Título: Relatório de Consulta Pública

RECAPE – Sobreequipamento do Parque Eólico Alto Minho I (2ª Fase)

Data: janeiro de 2022

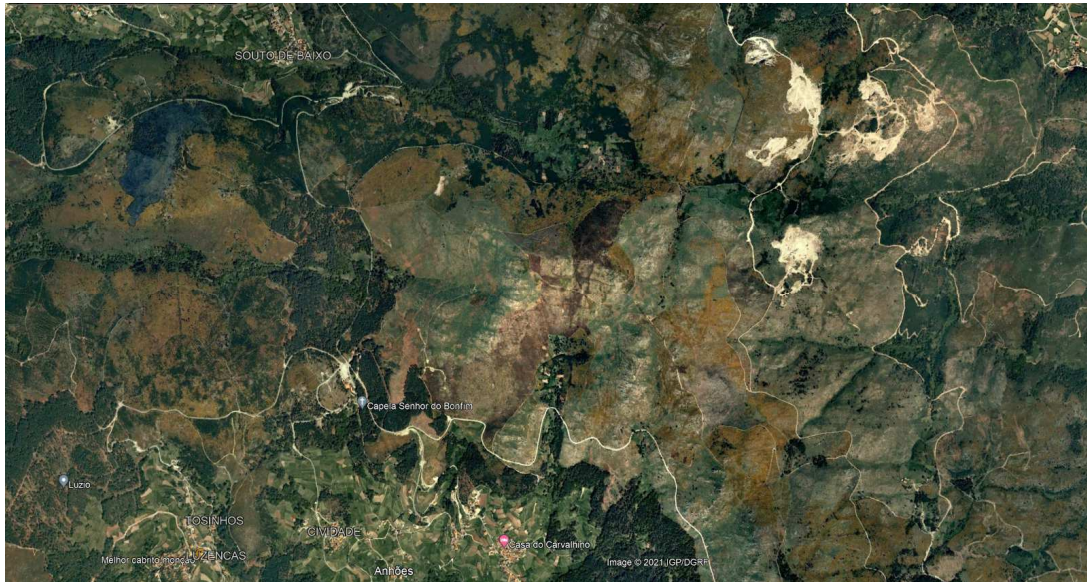
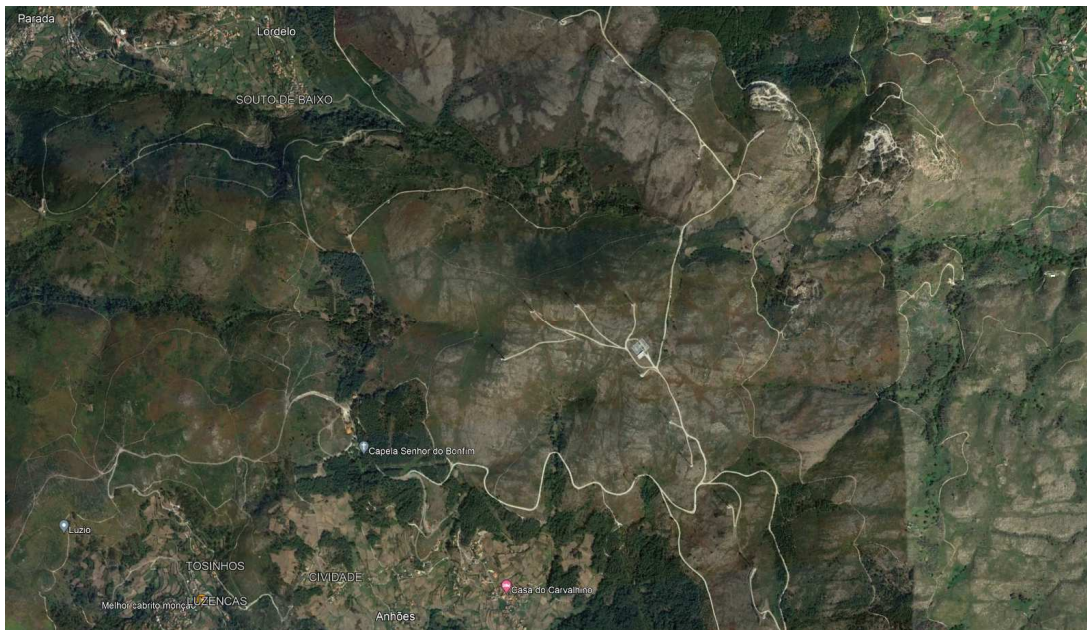
A zona de Bustavade, União das Freguesias de Sago, Lordelo e Parada, União das Freguesias de Anhões e Luzio, Freguesias de Merufe e Longos Vales do Concelho de Monção sofreu já impacto significativos quer visualmente quer devido à criação de acessos aos Aero geradores já existentes.

Para tal basta ver os quilómetros de caminhos criados em alta montanha desde 2006 e a atualidade onde apesar da promessa de renaturalizar o espaço através de ações de recuperação paisagística, e assim sobre elas voltar a desenvolver-se coberto vegetal, o que é certo e mais uma vez como comprovam as imagens, os impactos ao nível de vegetação mantêm-se tendo-se eliminado áreas com habitats importantes e ponto de permanência de animais e nidificação para muitas espécies de aves para além de eliminar populações de espécies da nossa flora

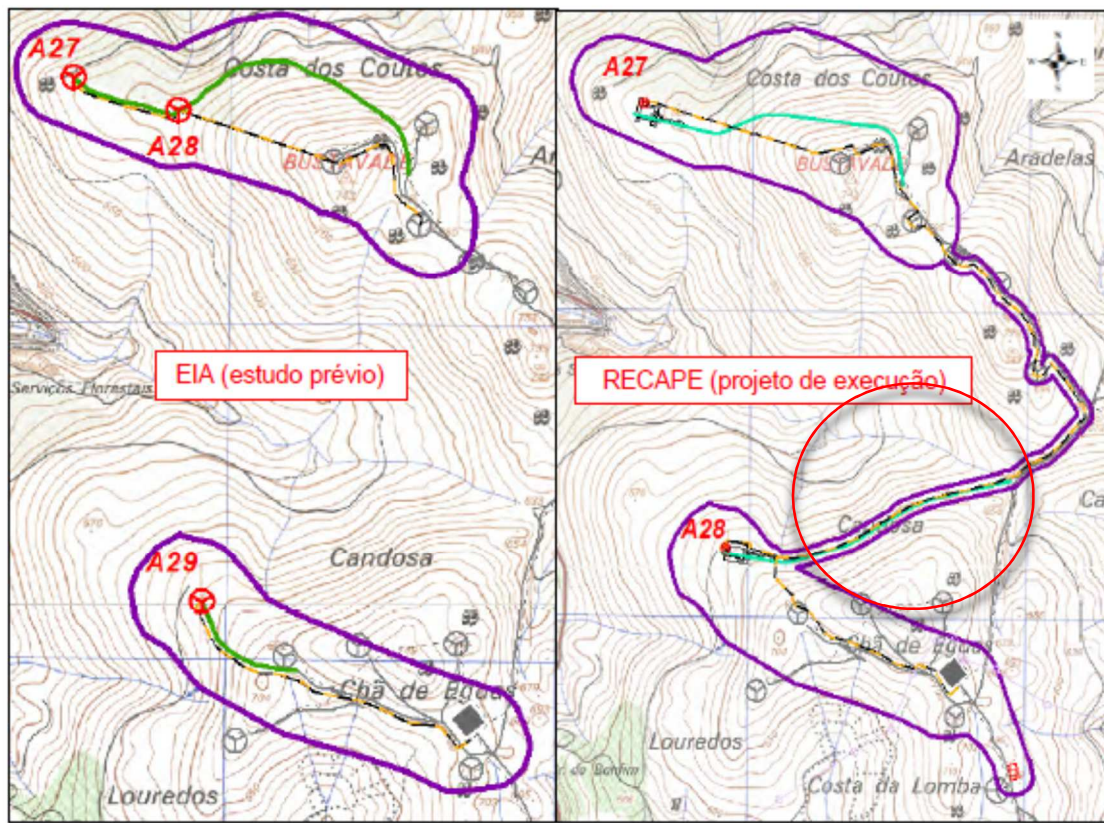
No caso específico do aerogerador previsto com o número A28, deve-se propor que a implantação do mesmo deve seguir o mesmo método construtivo dos aerogeradores já existentes nas proximidades sem necessidade de criar mais área de acessos e caminho de cabos, destruindo mais uma zona até agora virgem.

A lógica é simples pois se foi possível construir os aerogeradores no local através dos acessos criados para o efeito, para este novo A28 bastará usar os mesmos, ainda que tal seja mais oneroso em termos de transporte e obras acessórias.

A necessidade de adequar o perfil dos acessos às especificações técnicas do fabricante dos aerogeradores para os acessos (menores inclinações, raios das curvas específicos, etc.) não é criar novos, mas sim adequar.

A mesma filosofia deveria ser aplicada ao caminho de cabos uma vez não ser possível ligar os cabos de potência aos ramais mais próximos, deverão ser utilizados os acessos já existentes que interligam todo o subparque e evitar sempre a criação de novos traçados.
